ALPS処理水希釈放出設備及び関連施設の新設について

2022年3月18日

東京電力ホールディングス株式会社

ALPS処理水審査会合における指摘事項※に対する回答

②-1. ALPS処理水のトリチウム濃度の確認について

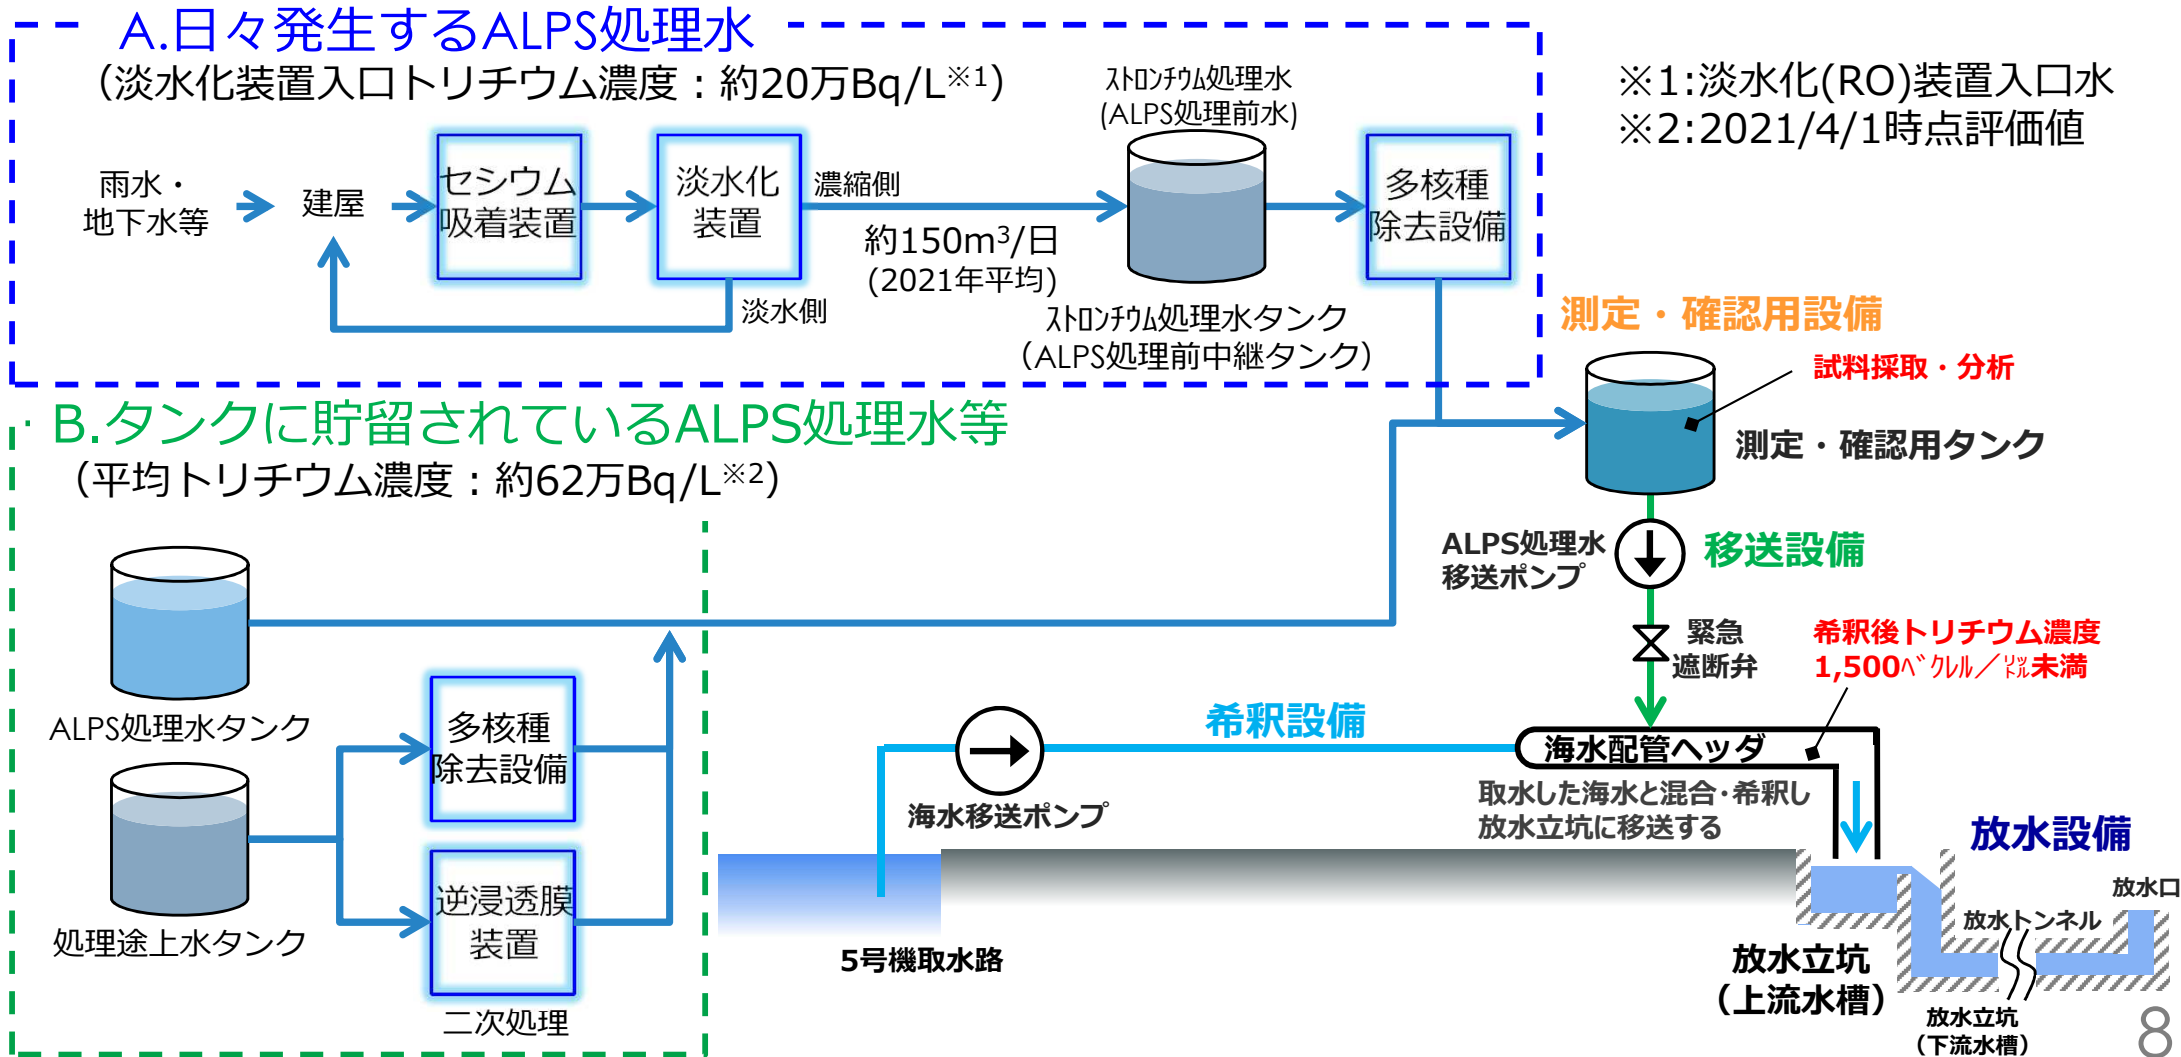
- 分析の運用手順と移送/希釈設備の運用手順との関係において、トリチウム濃度はどの段階でチェックするか等、整理して説明すること。

- ALPS処理水の海洋放出にあたって、トリチウム（H-3）濃度を確認するタイミングは2回ある。
 - ① 毎年度、当該年度のトリチウム放出量の計画策定に当たり、「A.日々発生するALPS処理水」、を放出しながら、22兆Bq/年を下回る水準で「B.タンクに貯留されているALPS処理水等」を放出する計画であるが、計画策定時に、それぞれのトリチウム濃度を確認する（次頁参照）。
 - ② 海洋放出前に測定・確認用設備において、H-3及びH-3以外の放射性物質を分析し、H-3以外の放射性物質が放出基準を満足していることを確認するとともに、H-3濃度を低減させるため、希釈設備にて海水で希釈した上で排水する（実施計画：Ⅲ-3-2-1-2）。
- 上記の通り、海洋放出前（測定・確認工程／分析工程）にて、H-3以外の放射性物質は放出基準を満足しているか確認し、H-3は海水希釈のための流量調整及び、放出計画策定時と実績の比較に使用する計画。

④-1. ALPS処理水の海洋放出における不確かさやばらつきについて (2/2) **TEPCO**

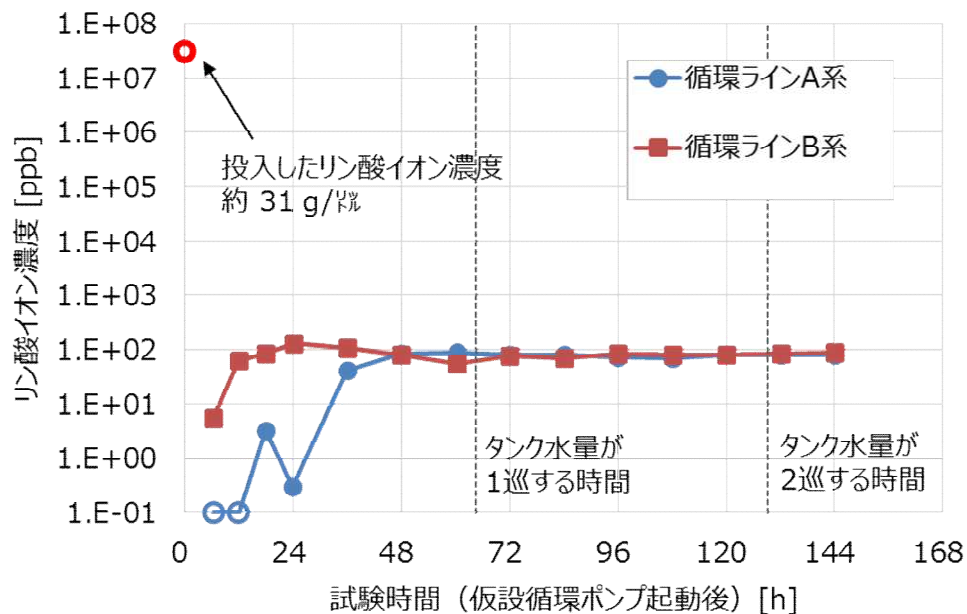
- 第三リン酸ナトリウムを使用した循環攪拌実証試験の結果のばらつきについて、試験条件（循環ポンプの流速等）に関する考察をした上で、そのばらつきをどのように設計又は運用上考慮するのかについて説明すること。

■ 前頁で抽出した不確かさやばらつきが存在する項目を、下表の通り整理。

■ 上記に示した、ALPS処理水の海洋放出に関するシステム全体が持つ不確かさを考慮して、ALPS処理水の海水への混合希釈率を調整することを計画。

【参考】海水配管内の混合希釈の不確かさ(2/2)

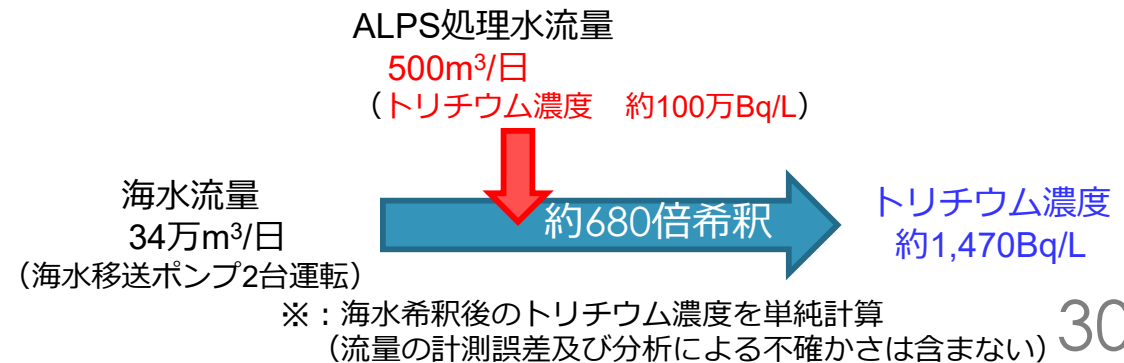
- 海水配管の形状変更後の混合希釈シミュレーションの再解析について、解析条件（ALPS処理水流量、トリチウム濃度等）の考え方やそれらの不確かさの影響を説明すること。
- 海水希釈後のトリチウム濃度（運用値）の設定に当たっては、1,500Bq/Lに余裕を持って設定しているが、トラブル等の発生により過渡的に計画以上のALPS処理水を放出するとなった場合を見据えて、あらかじめ設定値の上限値を評価すること。

- 実際の運用について、放出するALPS処理水のトリチウム濃度を最大100万Bq/Lと制限することで、ALPS処理水流量を最大500m³/日としても、海水移送ポンプ2台運転で1,500Bq/Lに希釈可能となり、再解析を実施する、ALPS処理水流量500m³/日、海水流量34万m³/日が最も保守的な条件となる。

⑤-3. ALPS処理水希釈放出設備の設計の考え方 (1/3)

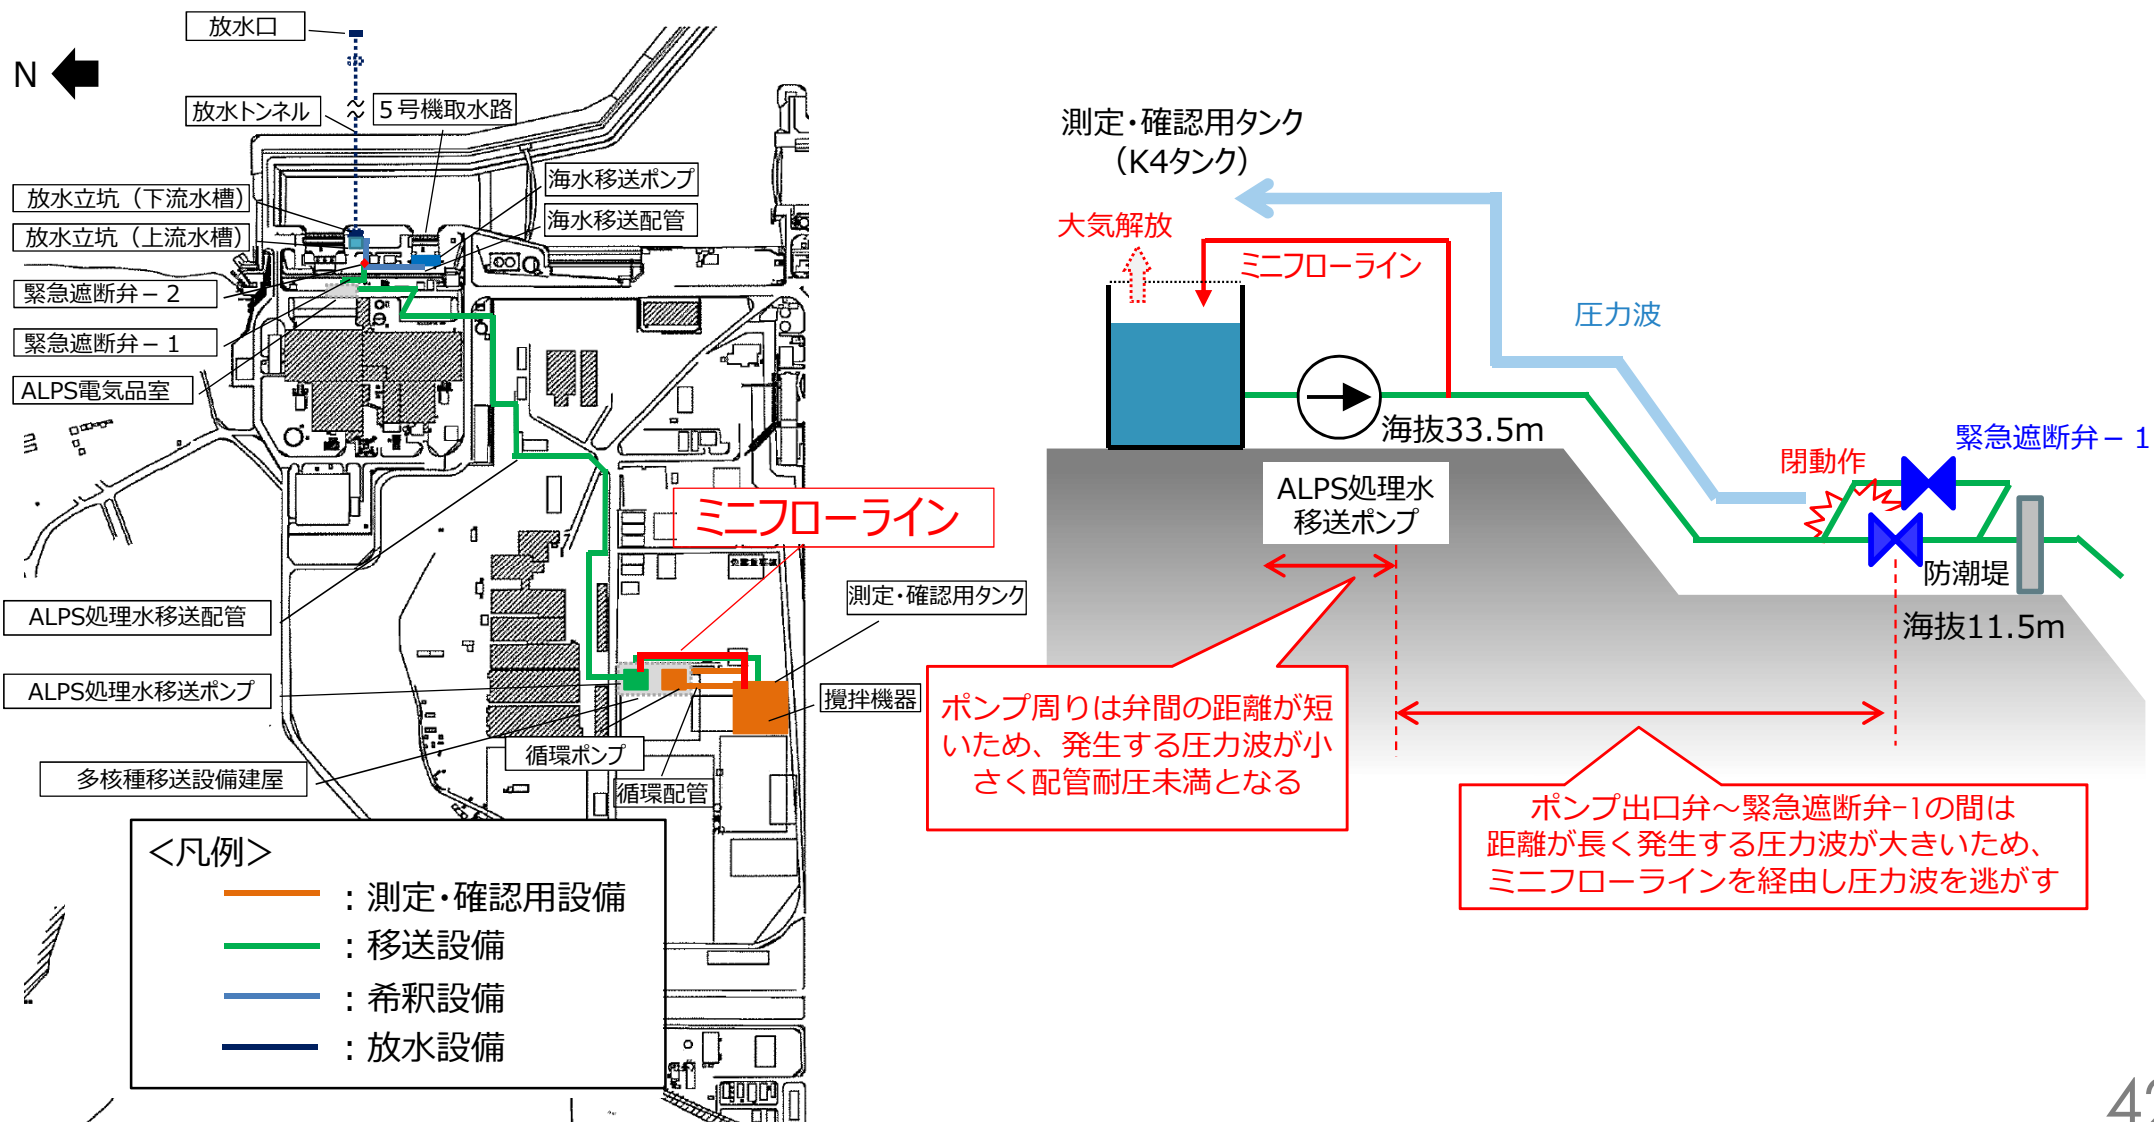
- ALPS処理水移送ポンプ出口に設置するミニフローラインの接続先を測定・確認用タンクとした理由を示すこと。
- 弁本体のみならず、異常事象に対処するために必要な検出器や電気信号系を含めて、最も厳しい単一故障を仮定する機器等を示すこと。

- ミニフローラインはポンプ吐出量の一部を上流に戻すことにより、仮に吐出側で締め切り状態になった場合においても最低吐出量を確保することでポンプ損傷を防止するために設置。
- MO弁の誤作動等により閉動作した際、発生する圧力波をミニフローラインを経由して大気解放部（測定・確認用タンク）へ逃がすことによって、配管等の設備損傷を防止する。

⑥-2. 震災後の福島第一原子力発電所での漏えい事象

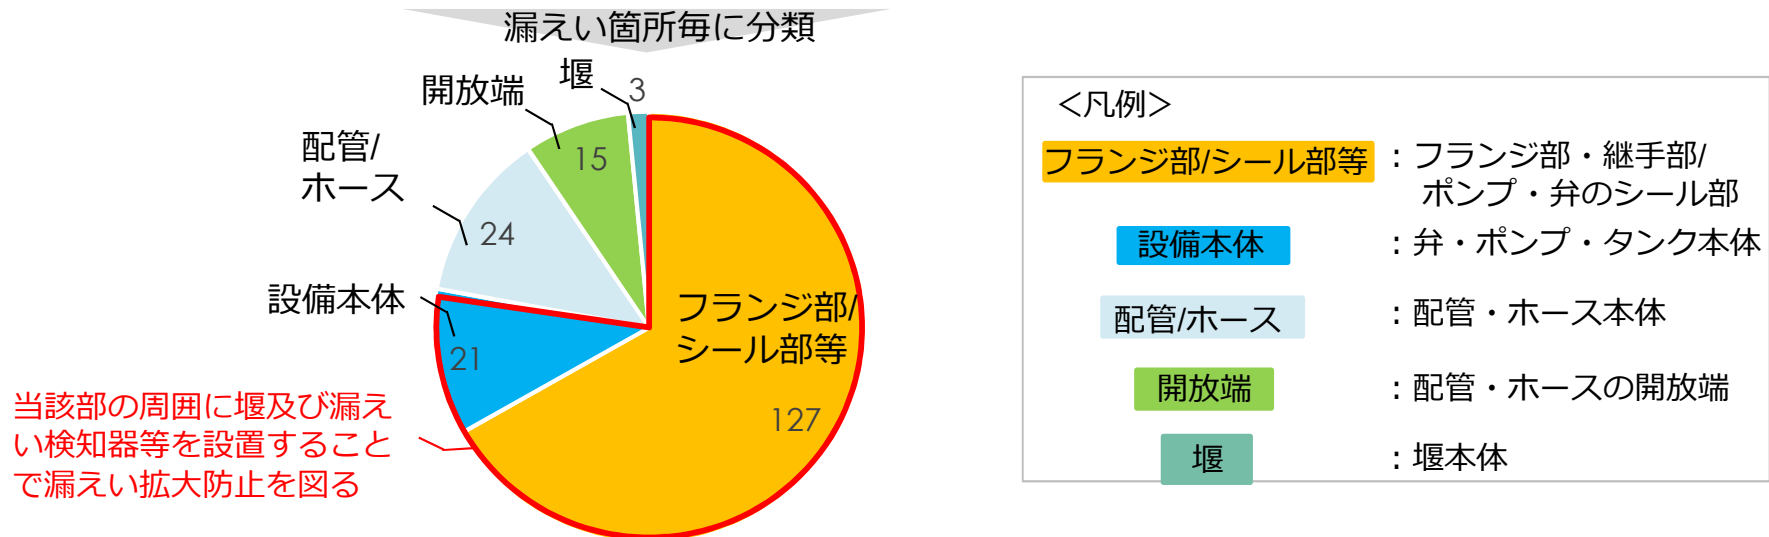
- 静的設備の故障等が発生した場合には堰及び漏えい検知器の設置、巡視点検等により、意図しない形でのALPS処理水の放出が防止できるとしているが、漏えい量等を適切に設定することにより、その対策に妥当性があることを定量的に示すこと。

- 震災以降、福島第一原子力発電所で発生した漏えい事象は、フランジ部/シール部等、設備本体からの漏えいが最も発生する可能性が高い事象となっている（下図参照）。
- このため、ALPS処理水希釈放出設備ではフランジ部/シール部等、設備本体からの漏えい拡大防止を図るため、当該部の周囲に堰及び漏えい検知器等を設置する計画。

福島第一の周辺海域で計算したCs-137の年間平均濃度をモニタリング結果と比較した図

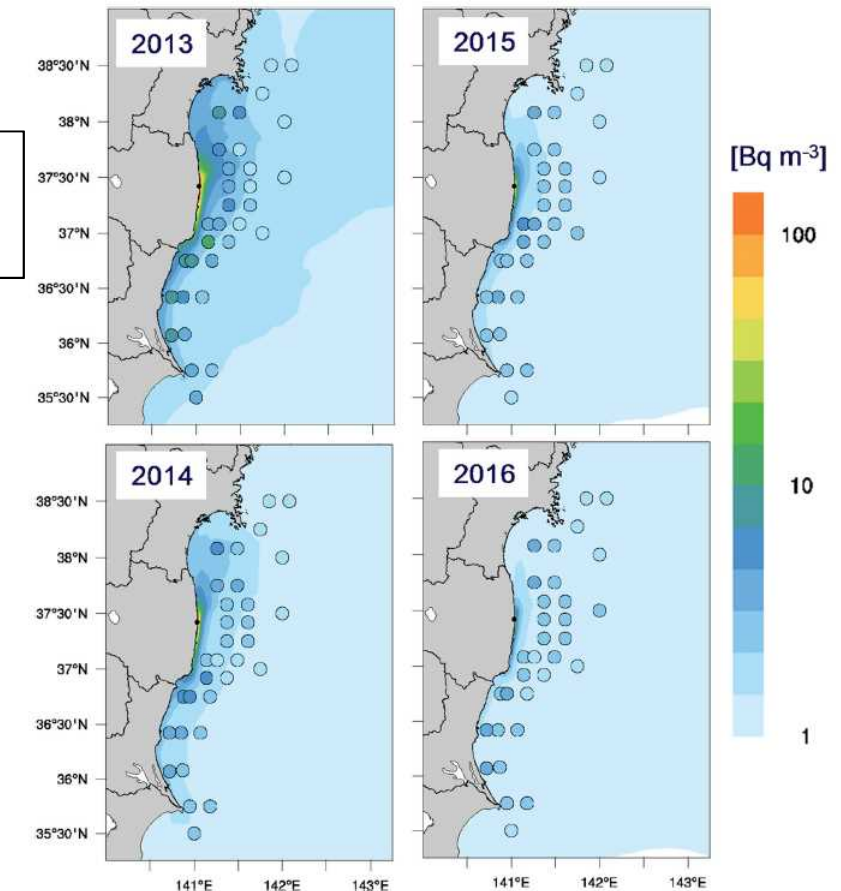
- 海洋拡散モデルが、福島第一原子力発電所近傍の海域に適用できることの妥当性について、根拠とともに説明すること。

- 海域における拡散計算に使用したモデルは、福島第一原子力発電所事故によって漏えいしたセシウムの拡散について再現計算に使用したモデルを使用した。
- 当時の気象、海象の実データを使用して、セシウム濃度の再現計算を実施し、実際のモニタリングデータとの比較によって再現性が高いことを確認したモデル※。

放水口周辺の濃度分布について

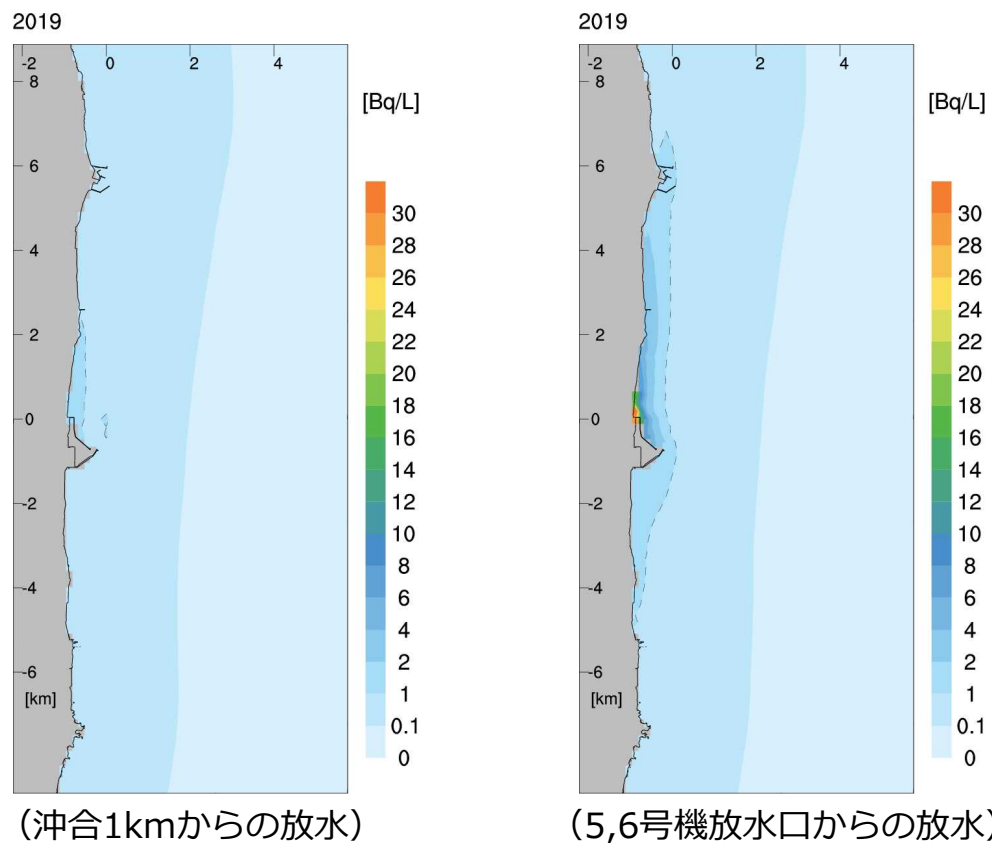
- 海洋拡散モデルについて、ALPS処理水を放出する際に海水をかき混ぜてしまい、鉛直混合が活発化することが懸念されるため、それが起こりえる可能性と影響について示すこと。
- トリチウム濃度の鉛直断面図に反して、被ばく評価に使用したトリチウム濃度は最上層での値が最下層での値の倍になっていることについて、考え方を示すこと。

- 放射線影響評価報告書で使用したトリチウムのシミュレーションモデルは、広域における移流、拡散の状況を再現するモデルであり、放水口付近の物理的な流れは再現していない。
- そのため、断面図で分かるとおり、放水口に近い海底付近の濃度が周囲よりも高くなっているものの、放水口直上の濃度はあまり上昇していない。
- 一方、実際の放出の際には上方に向かって放出されることから、上昇する際に周囲の海水を巻き込みながら、混合希釈が進むものと考えられる。
- ただし、放出されるALPS処理水はあらかじめ海水で100倍以上に希釈されることから塩分や比重は周囲の海水とかわらず、放水口付近の濃度分布に若干の違いはあっても、放水口から離れた場所での拡散は、シミュレーションの結果と大きな違いは生じないものと考えられる。
- この点は、報告書参考Fに示した放水位置の違いによる拡散シミュレーション結果の比較からも確認できる。5,6号機放水口から表層放水した場合の10km×10kmの年間平均濃度は、沖合1km海底から放水した場合の5.6E-02Bq/Lに対して6.6E-02Bq/Lと2割程度の違いにすぎない。
- 一方、上方への流れを考慮しない条件でも、シミュレーションによる計算結果から算出した10km×10kmの平均濃度が、放水口付近と逆に上層が高い濃度となっているのは、周辺海域が沖合に向かって緩やかに深くなっており、沖合海底では表層と比べて濃度低下が著しいためである。

潜在被ばくの評価(3)対象設備

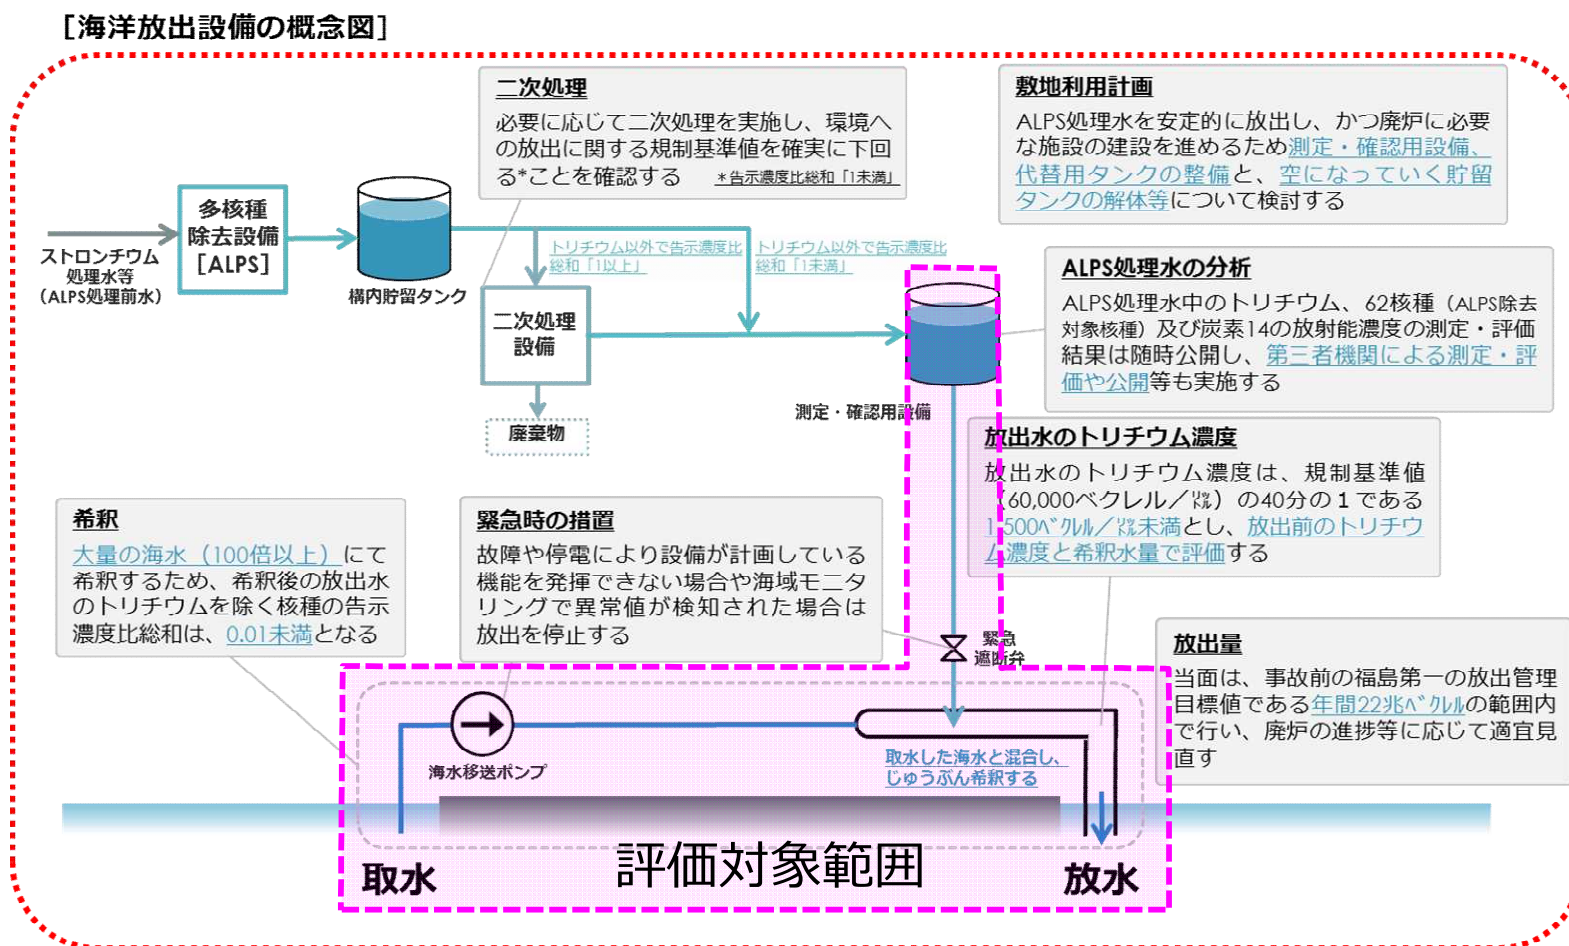
- 潜在被ばくの評価においては、発生した事故等に気づかない場合や対処に遅れが生じる時間を踏まえ、それらの継続時間を考慮した内部被ばくの評価を行うことについても検討すること。
- 通常時の被ばく評価では外部被ばくの経路として漁網が想定されているが、潜在被ばく評価においては、漁網による外部被ばくが想定されていない理由を含め、評価において使用したデータの設定根拠について示すこと。

- 潜在被ばくシナリオの検討にあたって対象とした設備は下図の測定・確認用設備より下流の設備である。
- 従って、設備が内包する放射性物質を含む水は、希釈前のALPS処理水と希釈後のALPS処理水の2種類である。
